REAMENAJARE STRADA ENESCU

DOCUMENTAȚIA DE AVIZARE A LUCRĂRILOR DE INTERVENȚIE – D.A.L.I.

AVIZE ȘI ACORDURI PRIVIND UTILITĂȚILE URBANE ȘI INFRASTRUCTURA:

UE.11

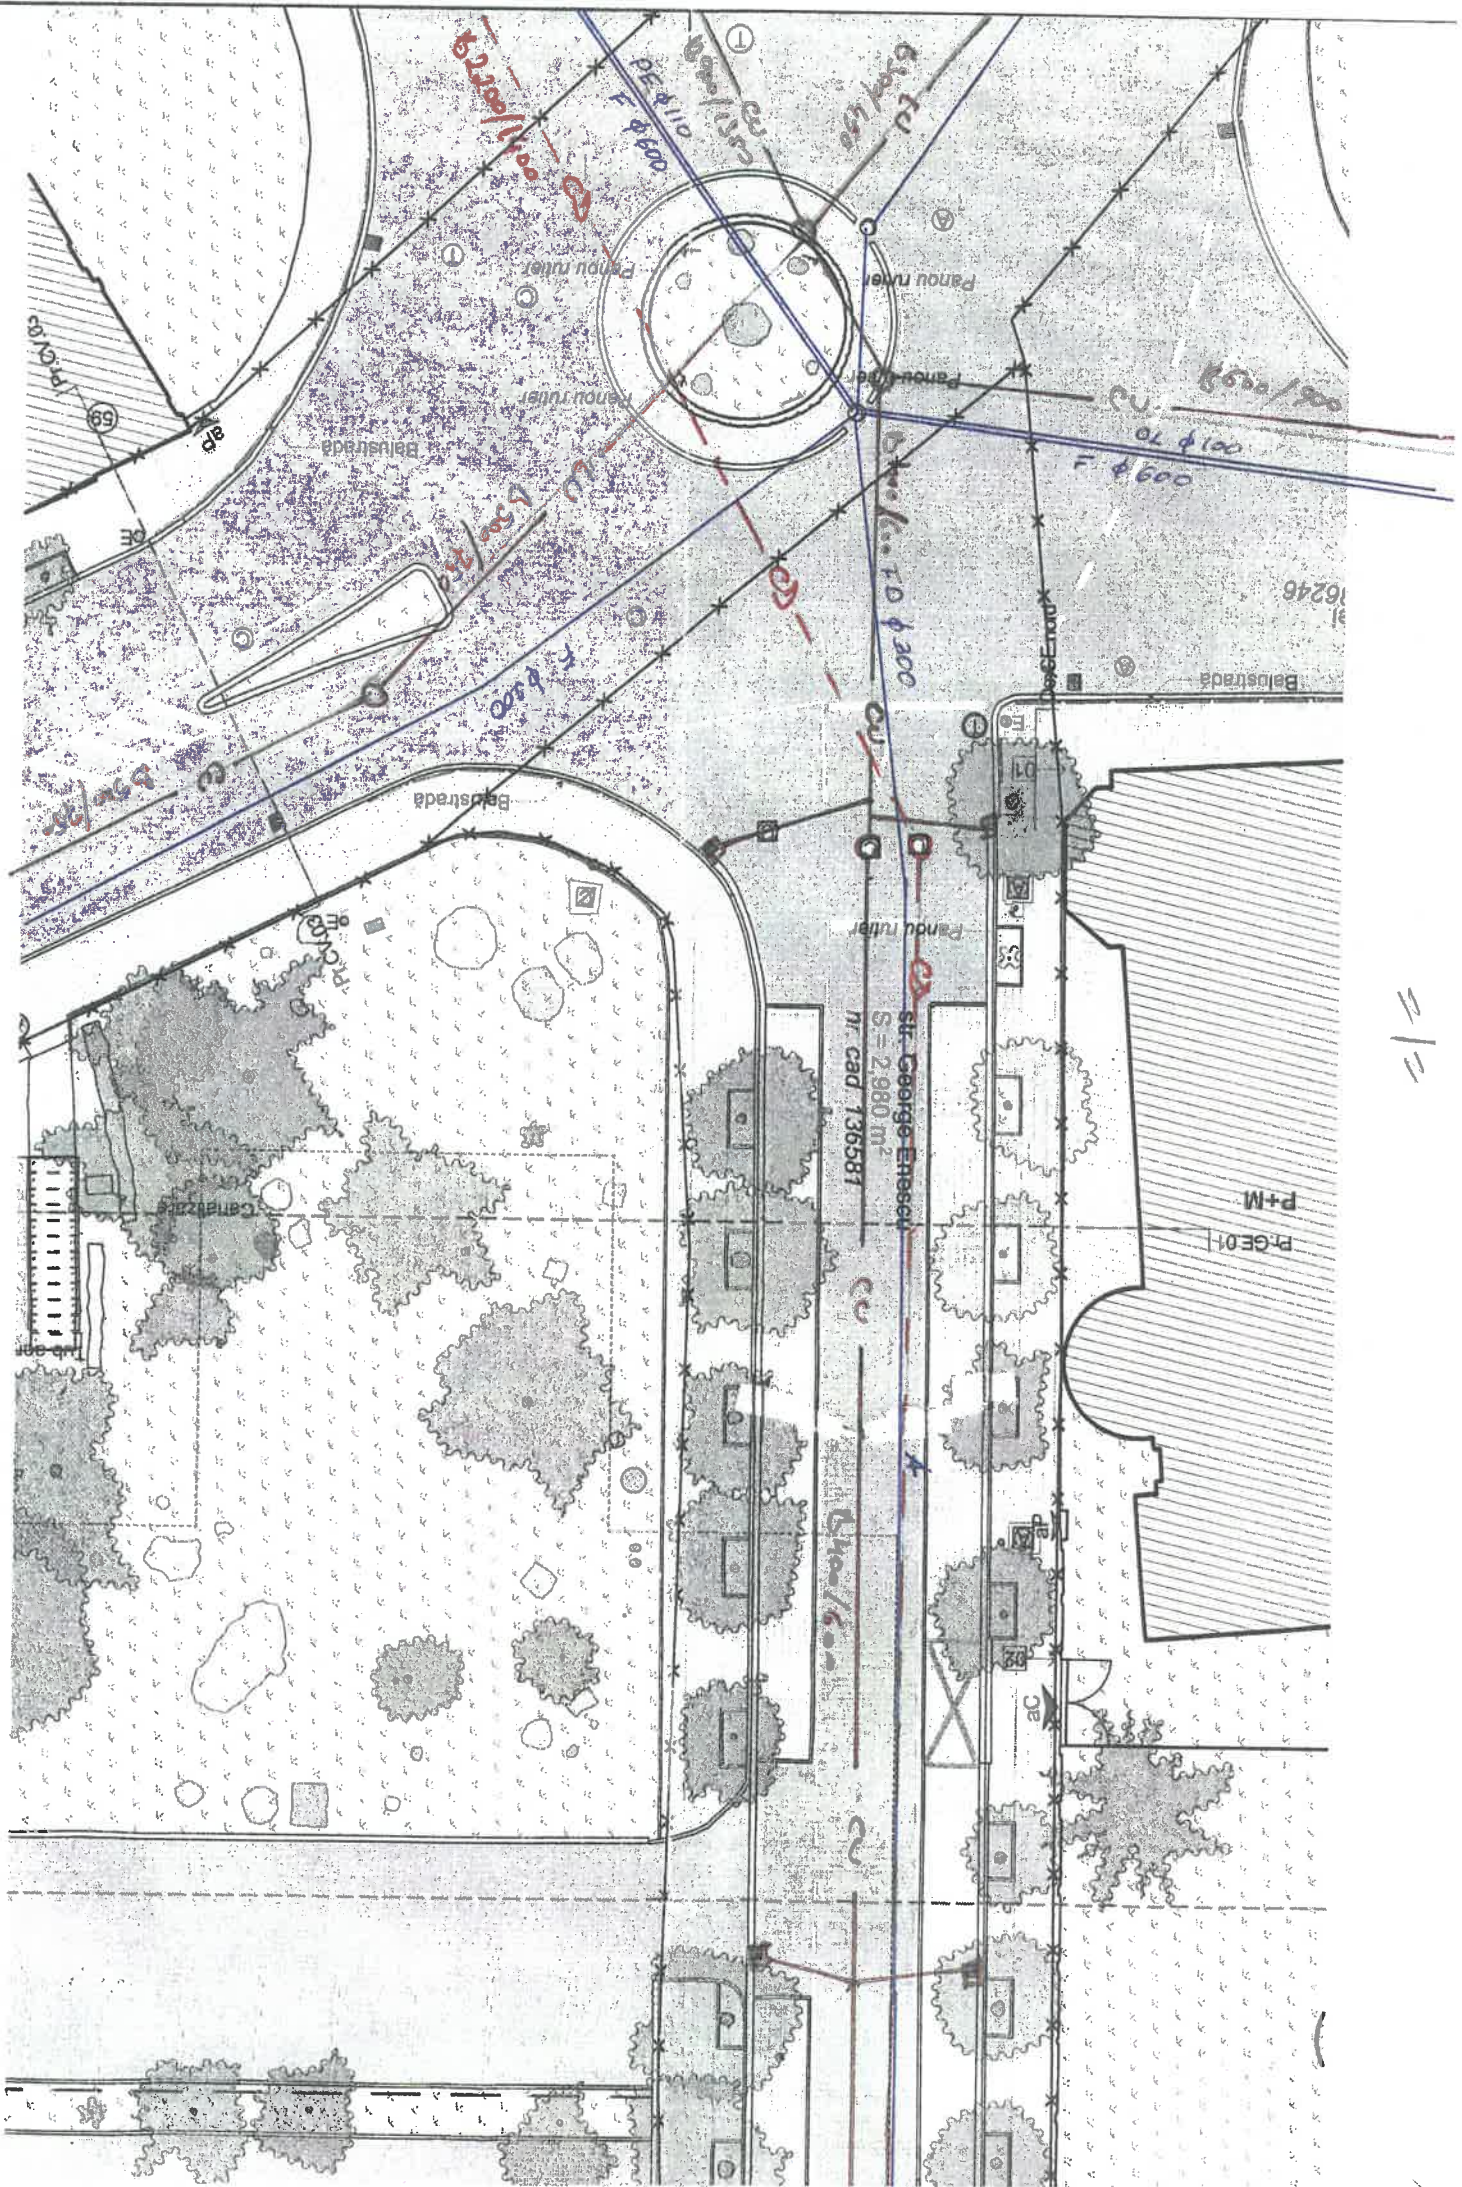
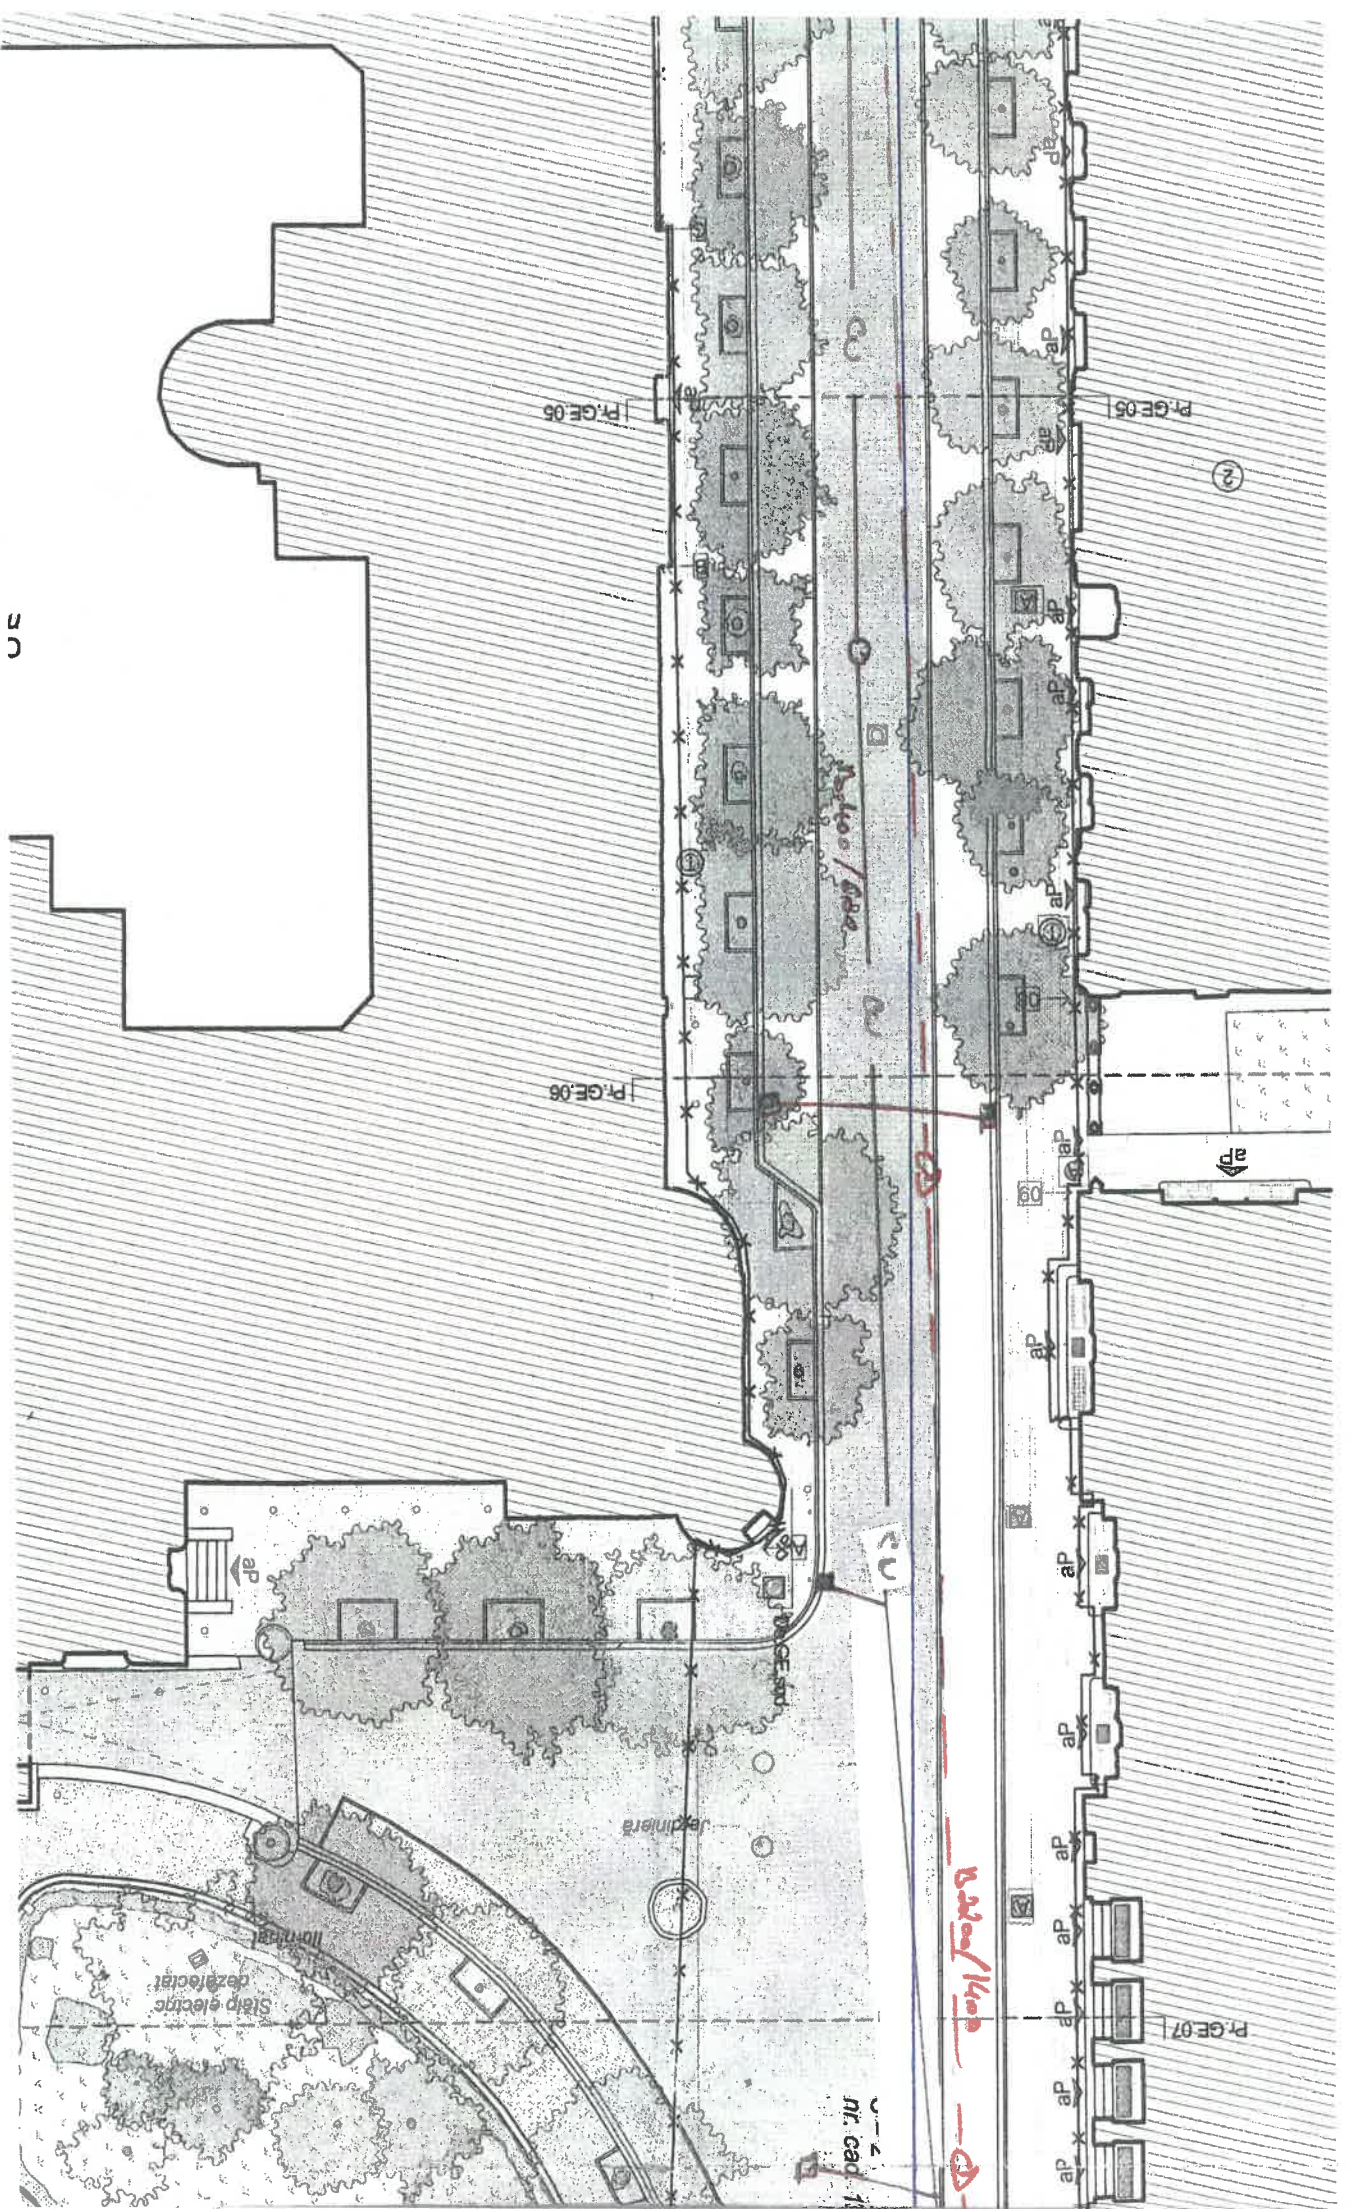
1. Pe planul de situație anexat, elaborat de FRAGMENTUM S.R.L (pr. nr. 01/2022, faza D.A.L.I., planșa nr.UE.11), s-au trasat orientativ rețelele publice de alimentare cu apă potabilă și canalizare existente în zonă.

6. Se interzice depozitarea temporară a materialelor de construcții pe sau în vecinătatea căminelor de apă, canalizare, hidranților de incendiu și a gurilor de scurgere.

7. Pe parcursul realizării lucrărilor de reamenajare stradă se vor respecta obligatoriu următoarele cerințe:
 - Ansamblul capac și ramă de beton de la căminele de apă și canalizare existente, se vor aduce la noile cote care rezultă din sistematizarea verticală a zonei amenajate, vor fi rezistente, sigure, stabile și fără zgomot. Capacele și ramele deteriorate vor fi înlocuite cu unele noi.

- La terminarea lucrărilor toate gurile de scurgere, căminele de apă și canalizare, hidranții de incendiu vor fi redat în stare perfectă de funcționare, curățate, fără depuneri de moloz, beton, asfalt sau alte resturi provenite de la lucrările de reamenajare.
